ZMĚNOVÝ LIST pro změny dle § 222 odst. 6 ZZVZ		
	Název stavby:	Rekonstrukce západního vstupního prostranství do areálu Kamencového jezera z ulice Přemyslova a městské pláže, ev.č. d202200327	
	Číslo Změnového listu:	ZL 14	
	Číslo SO/PS:	SO 05	
Název stavebního objektu/provozního souboru:	VSTUPNÍ OBJEKT		
Objednatel:	STATUTÁRNÍ MĚSTO CHOMUTOV	Zhotovitel:	Společnost Kamencové jezero – Přemyslova
Předmět změny:	Změna založení SO 05		
Iniciátor změny:	Zhotovitel/Objednatel		
Popis změny: (popis předmětu změny, specifikace, zda jde o změny položek, kvality, rozměrů, termínů či dodatečné/neprovedené práce a zdůvodnění pro zařazení do patřičného odstavce § 222 nebo § 100)	Zdůvodnění změny: Vzhledem k posouzení základové spáry statikem a geologem, kdy při realizaci zemních prací byla zastižena agresivní spodní voda, bylo nutné doplnit podkladní beton tř. C 20/25 XC2, XA1, XF1 tl. 0,2m. V rámci ZDS nebylo s podkladním betonem uvažováno, a tedy nebylo nutné středové základové pasy bednit. Z důvodu montáže bednění bude podkladový beton o 30 cm širší nežli základový pas (15 cm na každou stranu). AD aktualizoval množství výztuže základových desek, protože v ZDS nebyla navržena výztuž v desce po

měřítko	1:25, 1:33	číslo paré	
jednotky	Metrický systém Palce není uvedeno jinak, elektrický rozvody jsou milimetry, centimetry a metry	rev.	01 03.10.2022
název	SO 05 Vstupní objekt Výkres tvaru základů	číslo	D.1.2. 03

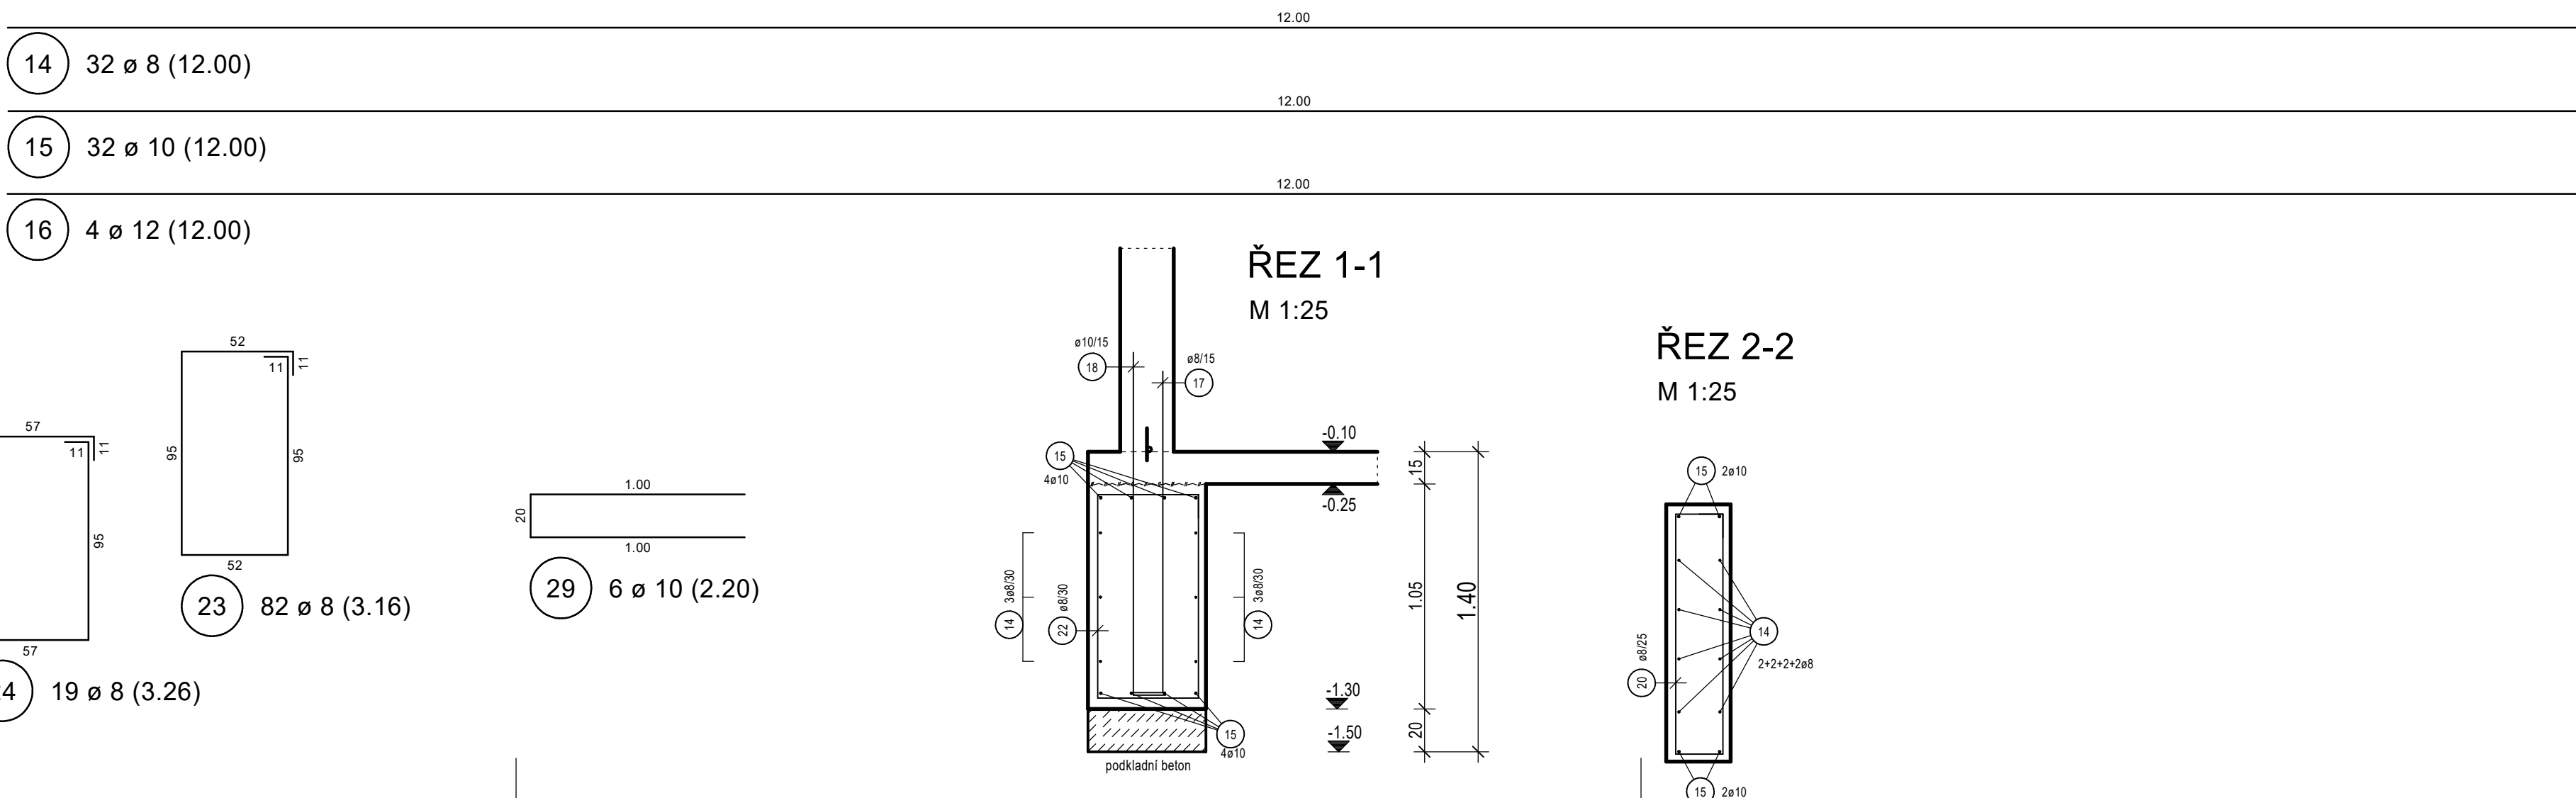
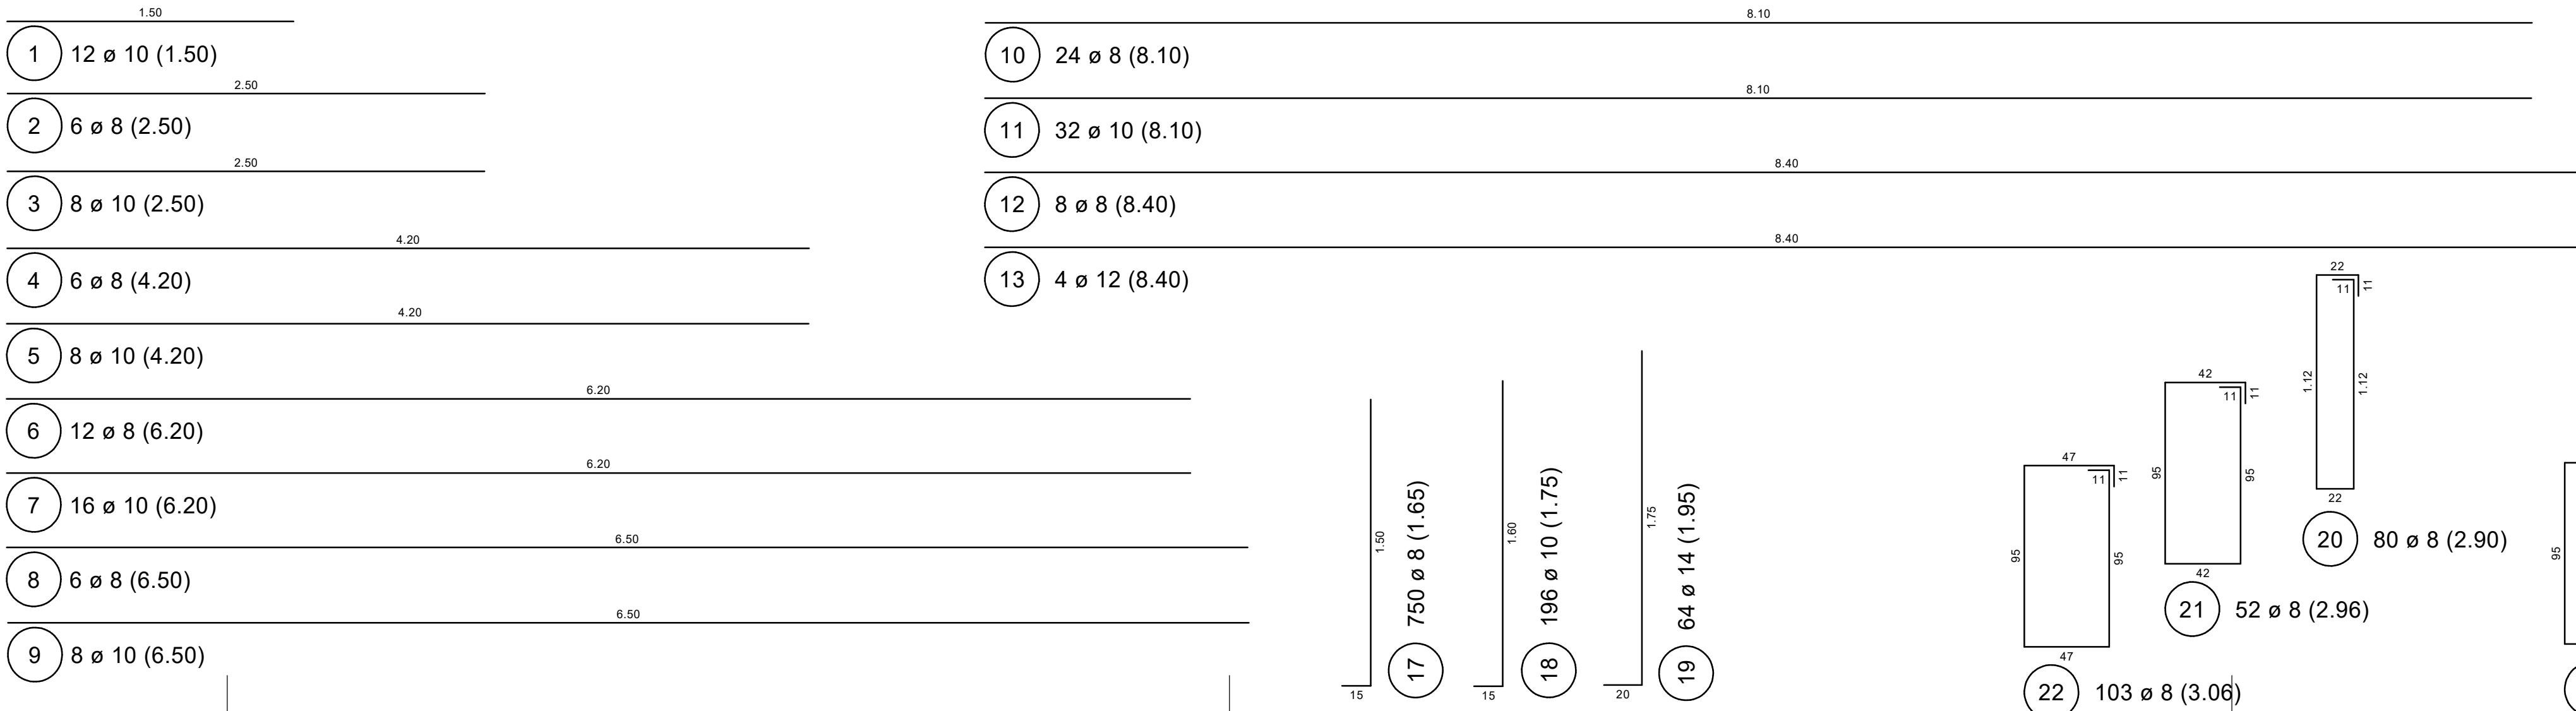
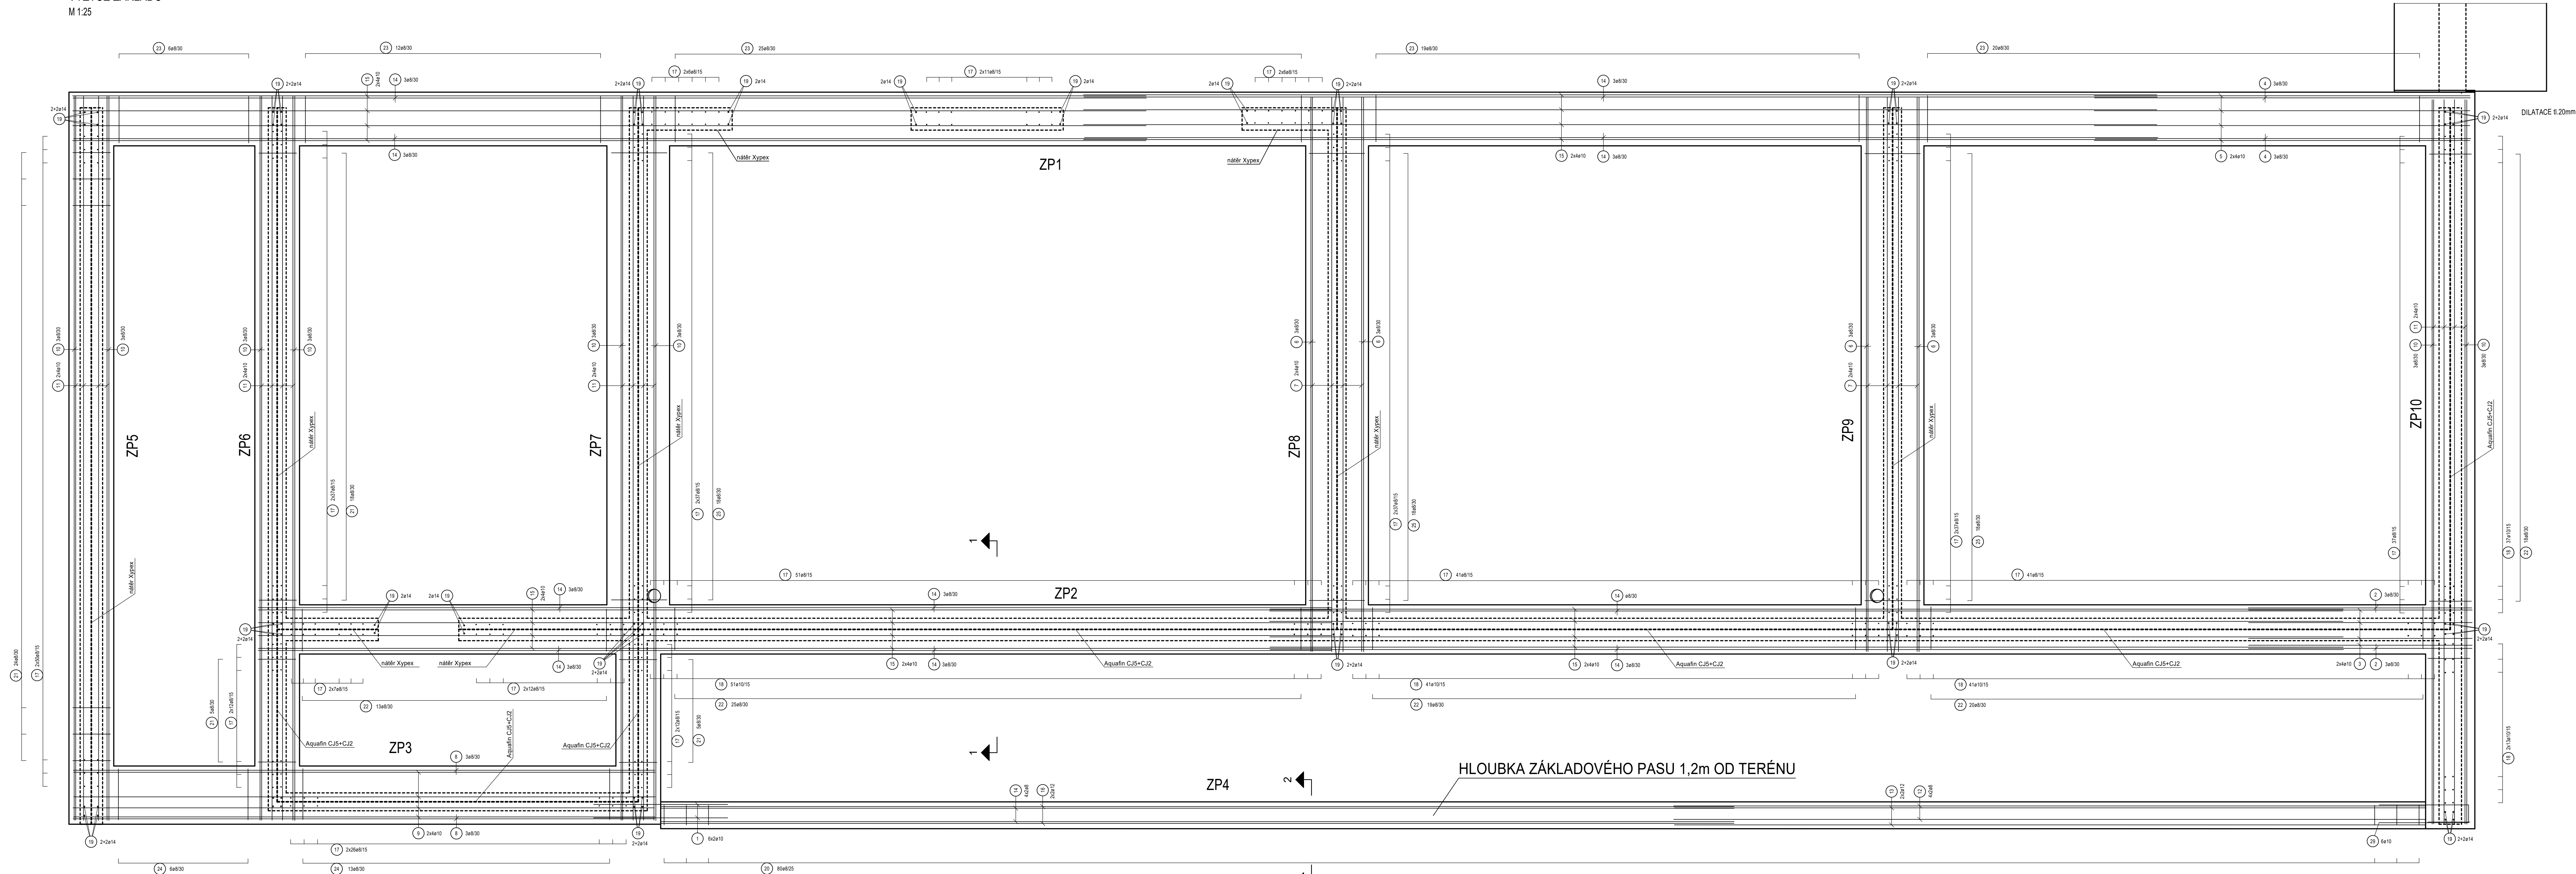
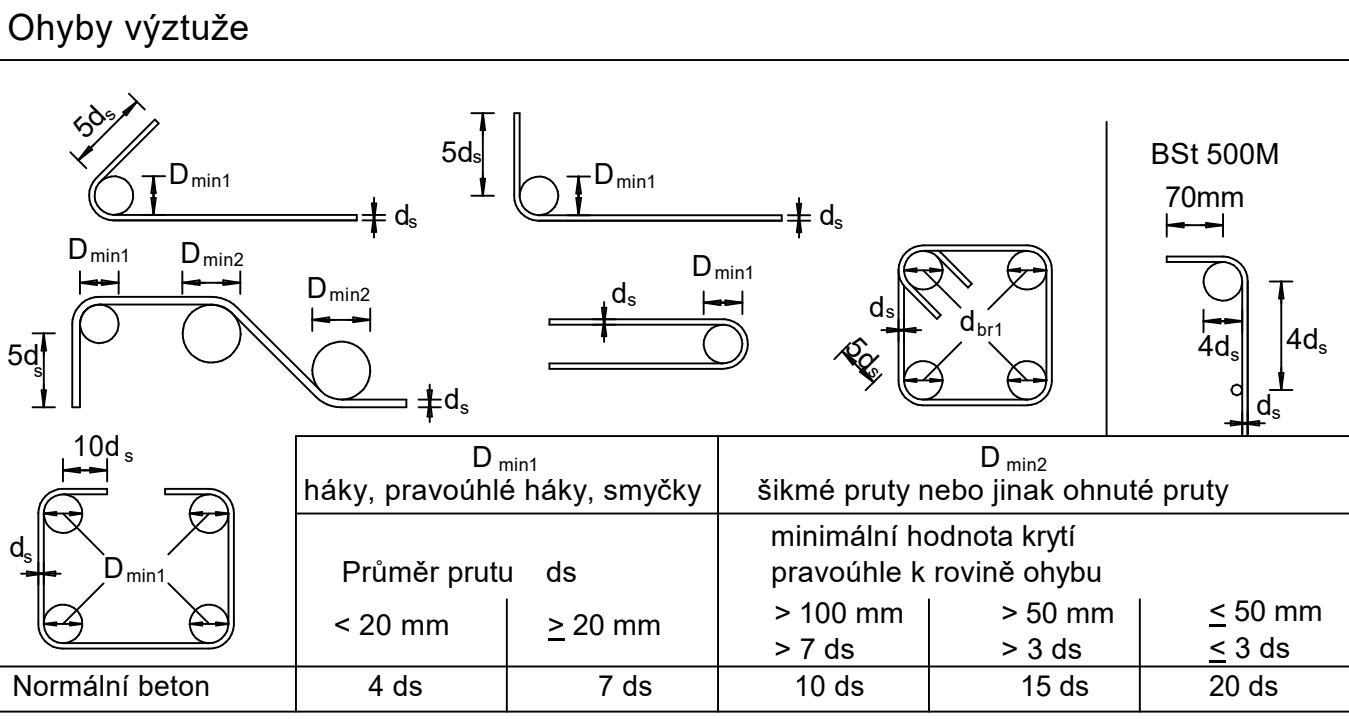
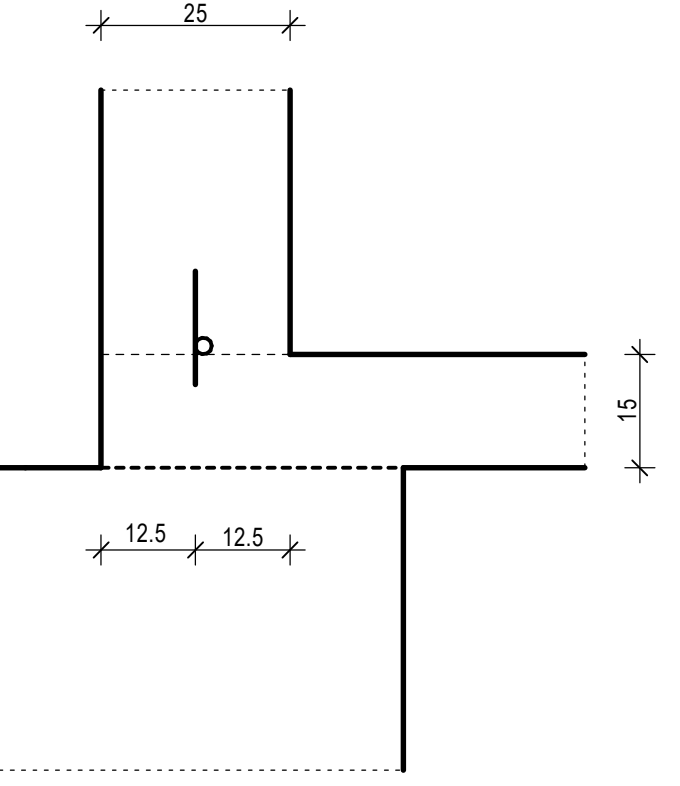
Projektant aktualizoval množství výztuže základových pasů, těsnění pracovní spáry základ – stěny, a doplnil krystalický hydroizolační nátěr této spáry.

Schomburg Aquafin CJ5
Schomburg Aquafin CJ2
Xypex nátěr šířka 0,35m
délka spáry 34,0m
délka spáry 34,0m
délka spáry 29,0m
